8.1 RELACION DE CORRESPONDENCIA.

CONTROL DE CORRESPONDENCIA RECIBIDA Y DE SALIDA

TIPO DE CORRESPONDENCIA:	RECIBIDA	INTERVENTOR:
ID DEL PROYECTO:	25C02-CA-ICCU-0218	CONTRATO No.:

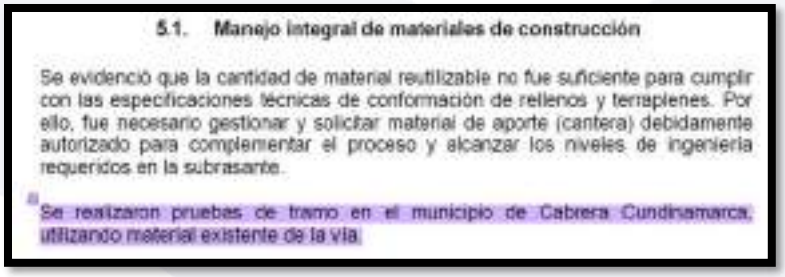
3. Formalidad del Aval del Especialista (REITERACIÓN) Conforme al **Anexo Técnico ICCU-LP-031-2024**, el aval del especialista debe ser integral y constar en el cuerpo del informe mensual.

- **Requerimiento:** Se solicita ajustar la tabla de **"Estado de Revisión y Aprobación" (Página 2)** para incluir formalmente al Especialista en Geotecnia. Así mismo, el capítulo 7.3.6.1 debe contar con la firma del profesional responsable, certificando que la información técnica presentada ha sido validada por él y no es una simple recopilación de datos al azar.

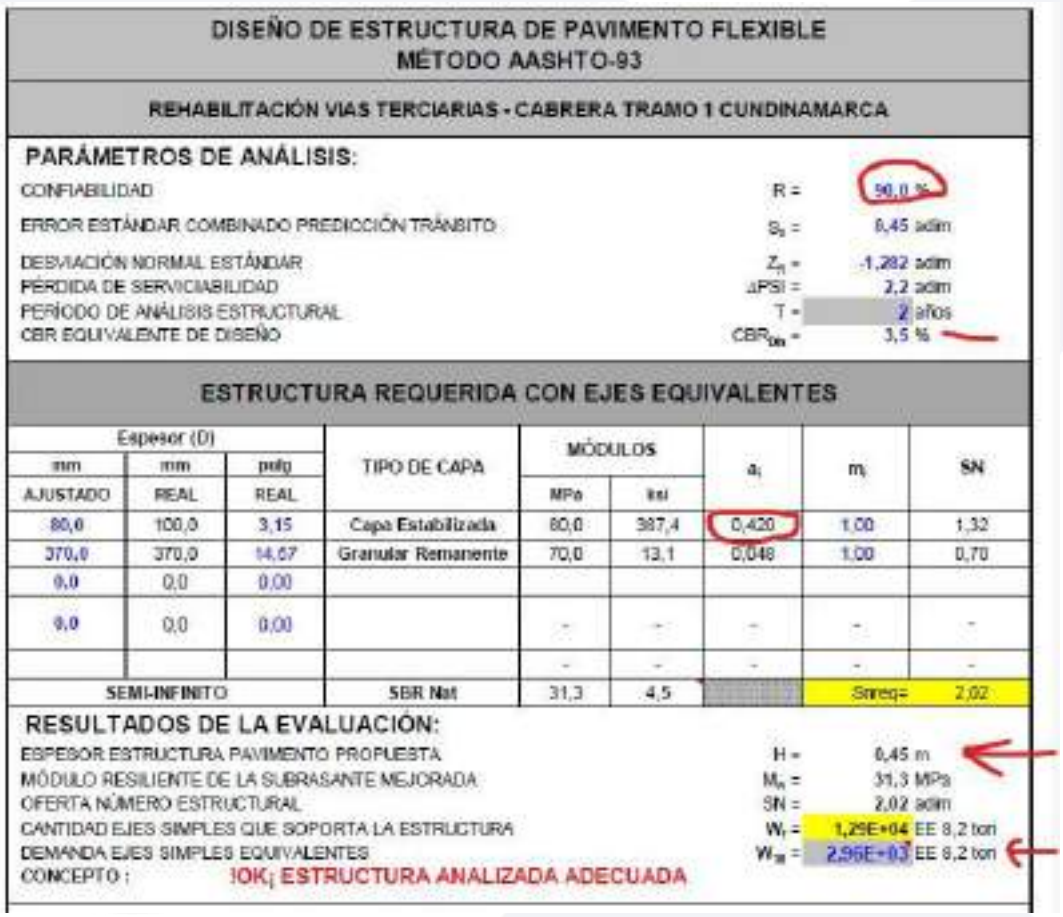
Según la verificación técnica en Pandi y Cabrera, los parámetros de entrada para el diseño de capa estabilizada exigen que se debe tener material granular remanente >20 cm y un CBR ≥3.0% en la zona homogénea.

De no cumplirse estas condiciones, se deberá establecer la adición de material (subbase o afirmado) debidamente caracterizado. Los documentos deben detallar tanto el tipo de material como la proporción exacta ajustada al espesor existente para garantizar claridad en la recepción de la obra.

En la revisión se encontraron inconsistencias en los parámetros de entrada para el dimensionamiento usando la metodología Aastho 93, tal como se indica en la figura 1, como confiabilidad se indica 90% el cual esta se utiliza para autopistas y vías de gran importancia, y no para vías terciarias, revisar también el coeficiente estructural y módulo de la capa estabilizada el cual no corresponde, también revisar el Numero estructural requerido analizándolo como un pavimento semirrígido y no como un pavimento flexible e indicando el número de ejes máximos permitidos acorde al SN obtenido.

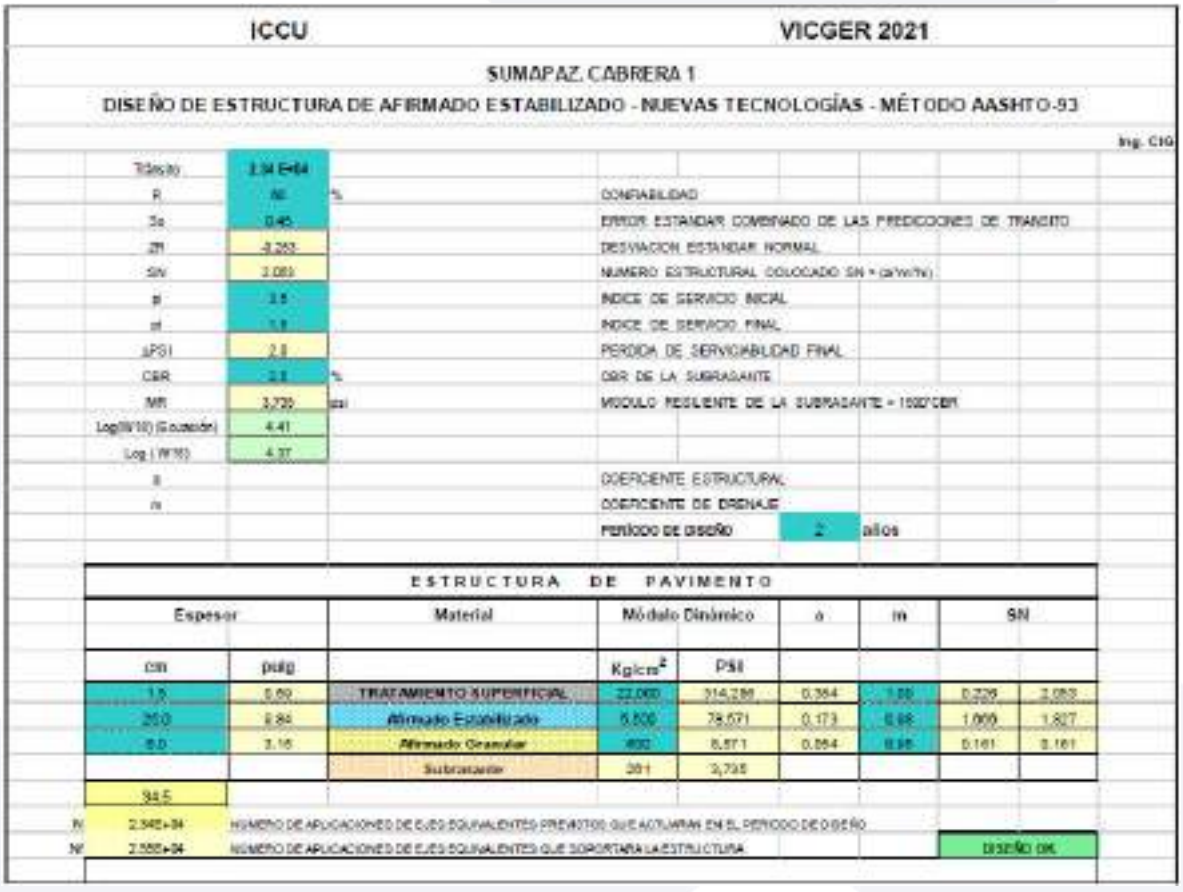
- Desde el inicio del proyecto se analizó y quedó caracterizado, que el pavimento a construir se trata de una monocapa de suelo Estabilizado apoyada sobre otra capa de granular remanente con caracterización de subrasante con CBR>3.0%.
- Que la capa estabilizada debe tener una Resistencia Mínima a la compresión Incofinada de 1.0Mpa.
- Que el Tránsito de diseño debería ser de 25000 Ejes aproximadamente.
- Estabilidad de la obra por dos (02) años.

Esto como condiciones iniciales, sin embargo, se fue ajustando la fórmula de trabajo hasta requerir la inclusión de un 30% de material de afirmado de bajas Especificaciones como material cohesivo y así mejorar el esqueleto mineral de la capa a estabilizar que es de 25cm. El cambio de una estabilización química simple por una estructura que incluye material de afirmado y un proceso de sellado mediante
